Vysvětlení, doplnění a změna zadávací dokumentace č. 1

Veřejná zakázka	
Název:	Dětské dopravní hřiště v Dačicích
Identifikátor zakázky (systémové číslo):	P21V00000036
Datum zahájení zadávacího řízení:	13. 12. 2021
Zadavatel	
Název:	Město Dačice
IČO:	00246476
Adresa sídla:	Krajířova 27, 380 13 Dačice
Osoba oprávněná jednat za zadavatele:	Ing. Karel Macků, starosta
Profil zadavatele:	https://zakazky.dacice.cz/profile_display_2.html
Kontaktní osoba zadavatele:	Ing. Marek Bena, tel. 604 119 057, marek.bena@seznam.cz , zastupující zadavatele v zadávacím řízení

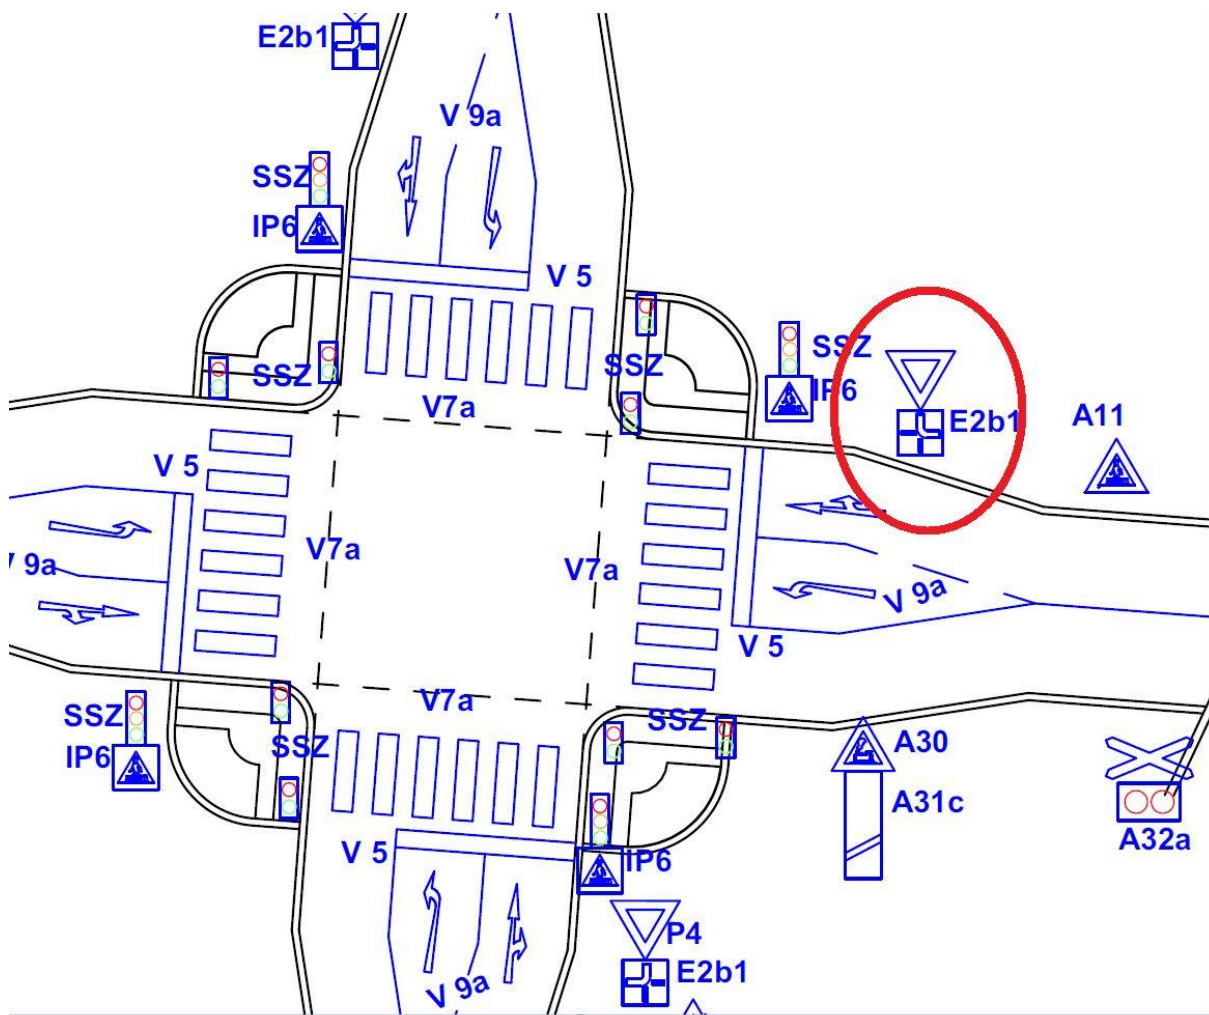
4) Ve výkazu výměr v SO 01 je uvedena položka č. **44 Dvě červená střídavě přerušovaná světla signálu přejezdového zabezpečovacího zařízení včetně sloupku žárově zinkovaného, Al patky, založení a zemních prací pro založení.**

Dle doporučení BESIP se na DDH mají používat zmenšeniny opravdových železničních návěstidel (POZOR VLAK) viz obrázek. Uchazeč žádá zadavatele o úpravu položky ve výkazu výměr.

ad dotaz č. 4:

Popis a množství položky č. 44 byly aktualizovány – viz přiložený aktualizovaný soupis a přiložený aktualizovaný výkres č. 12.
